Prosjektnummer: 1022290

Prosjekt: Bjørnarhallen - Cubus

Vi viser til mottatt brev av 08.12.2023 angående mangler ved VA-rammeplan Bjørnarhallen planID 70560000 Gnr 284 bnr 64 mfl. Øvre Seimsmark. Saksnummer 2021/39415.

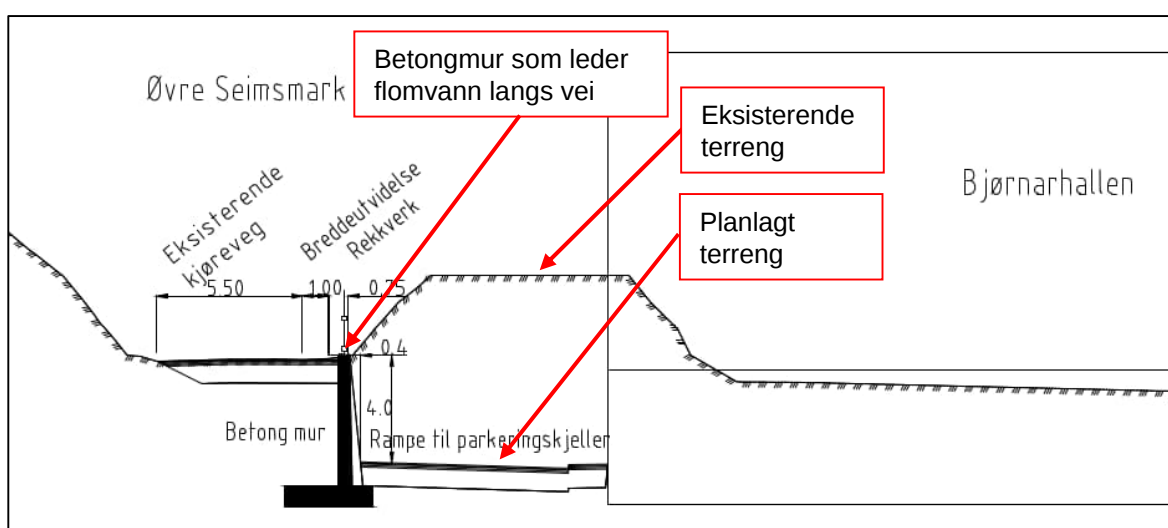
1. *Ber om at plassering av murer og tilsvarende (eksisterende og/eller planlagte) fremgår av VA-rammeplankartet. Andre tiltak som kan påvirke flomvei eksempelvis utforming av vei-areal skal inkluderes i situasjon for flom/avrenning før og etter-utbygging.*

Veiareal vises i tidligere innsendt tegning GH103 sammen med avrenningslinjer og flomveier, både eksisterende og fremtidige. Der det er planlagt at flomveien skal følge vei, vil veien bli utformet slik at vannet følger veien. Vi har utarbeidet et tverrsnitt for veiutforming langs Øvre Seimsmark, tegning F001 er vedlagt og viser tverrsnittet. Det er planlagt støttemur i betong mellom veien og Bjørnarhallen, slik at flomvannet ledes langs veien. Utsnitt fra tegning F001 vises nedenfor.

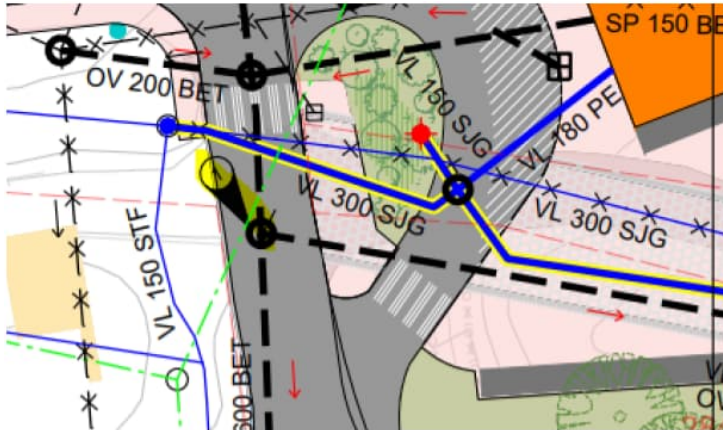
2. Registrer at bekkeinntak flyttes nærmere bebyggelsen, ved at innsnevringen av tverrsnitt gjøres ved eiendom gnr. 284/bnr. 176, ref. utklipp under.

Som omtalt i VA-rammeplanen så har overvannsnett nedstrøms for liten kapasitet i forhold til dagens og fremtidige overvannsmengder. Nye ledninger legges med kapasitet tilsvarende fremtidige vannmengder. For å unngå at disse nye ledningene fører mer overvann frem til et allerede overbelastet ledningsnett, så strupes vannmengdene ved punkt 1 (kummen markert med gult i kartutsnittet ovenfor). Hensikten er at denne utbyggingen ikke skal påvirke vannmengdene i rørsystemet for nedenforliggende bebyggelse.

Kumplassering for «strupekummen» er valgt slik at en overbelastning av kummen fører overvannet direkte ut i flomveien. Denne plasseringen sikrer også at flomvann renner ut i flomveien på samme plass som eksisterende flomvei (ved overbelastning av dagens bekkeinntak vil flomvann renne ut i vei Øvre Seimsmark, og det vil det også gjøre når «strupekummen» er plassert i vei Øvre Seimsmark). Imidlertid, strupekummen er plassert noe lenger ned i veien enn eksisterende bekkeinntak, men det har ingen praktisk betydning for nedenforliggende bebyggelse. Årsaken til at strupingen gjøres i den omtalte kummen, og ikke direkte oppe ved eksisterende bekkeinntak, er at man da kan strupe vannmengdene på de to overvannsrørene ut av kummen separat, og således sørge for at vi ikke overfører mer vann til den ene eller andre vannveien videre nedstrøms.

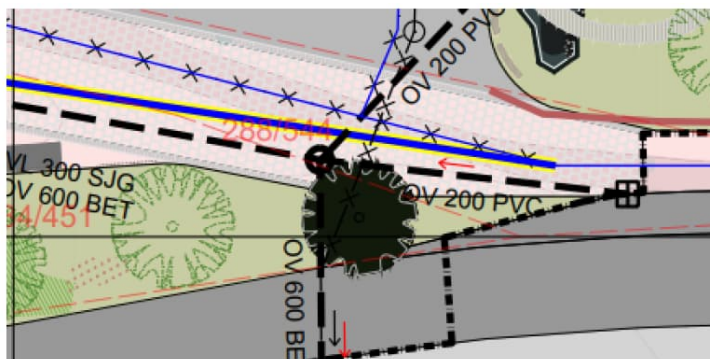
Ber om en tilbakemelding om hvordan dette eventuelt kan påvirke nedenforliggende bebyggelse. Samt om denne forflytting av bekkeinntaket påvirker andre knutepunkt for overvann nedstrøms, eksempelvis overvannskum ved tidligere kisteveit, ref. utklipp under.

Ut ifra VA-rammeplan (ref. figur 3) oppgis det at eksisterende system har redusert kapasitet. Vil en forflytting av bekkeinntak, og retning av overvannet, medfører endring for kapasitet på ledningsnett etter utbygging? Er kapasitet på ledningsnett vurdert også i forhold til fremtidig situasjon og eventuelle flaskehalser og konsekvens av disse kjent?
